Servicemeddelande

202

Ompackning av bakaxellock

200

460008A

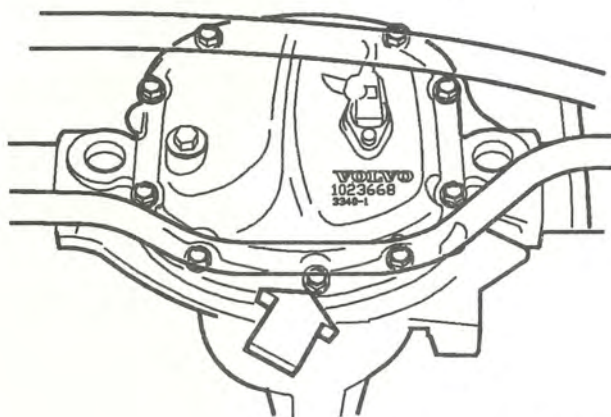
På modell 200, med stel bakaxel, har från 1992-års modell införts ett nytt bakaxellock.

Ett yttre kännetecken är att avtappningspluggen för olja i bakaxelhuset har utgått. Avtappning av olja sker numera från lockets nedersta skruv, se pilen.

Ett annat kännetecken är att numret **1023668** finns ingjutet i locket. Se bilden nedan.

Till det nya locket används flytande tätningsmassa, detaljnummer **1161059-9**.

Vid byte eller ompackning av det nya locket är det **mycket viktigt** att åter använda flytande tätningsmassa.

Papperspackning, från lock av tidigt utförande, får inte användas. Spelet mellan sensorpetsen och tandhjulet kommer då att bli felaktigt med felaktiga värden för hastighetsvisning och ABS-indikering som följd.
